Urząd Miasta Bydgoszczy  
Wydział Zamówień Publicznych  
ul. Grudziądzka 9-15, 85-130 Bydgoszcz

WZP.271.19.2023.E

„Wykonanie robót budowlanych polegających na budowie hali lekkoatletycznej i strzelectwa sportowego na terenie kompleksu sportowego Zawisza przy ul. Gdańskiej 163 w Bydgoszczy” - WZP.271.19.2023.E

Działając na podstawie art. 135 ust. 2 ustawy z dnia 29 stycznia 2004r. Prawo zamówień publicznych (dalej uPzp, tekst jedn. Dz.U. z 2023r., poz. 1605 ze zm.), udziela się odpowiedzi na następujące pytania Wykonawców:

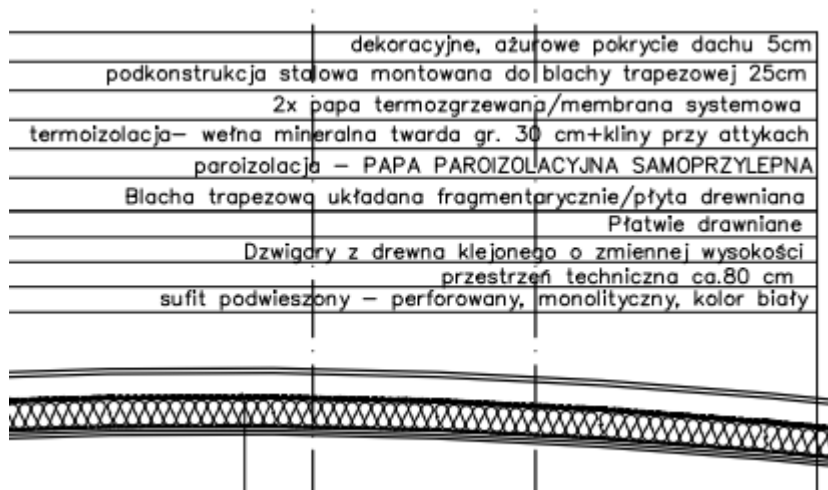
*Prosimy o podanie profili blachy trapezowej oraz jej grubości?*

**W ofercie należy uwzględnić profil blachy trapezowej TR 150x1,15 mm S320 w układzie jednoprzęsłowym (rozpiętość 6,0m).**
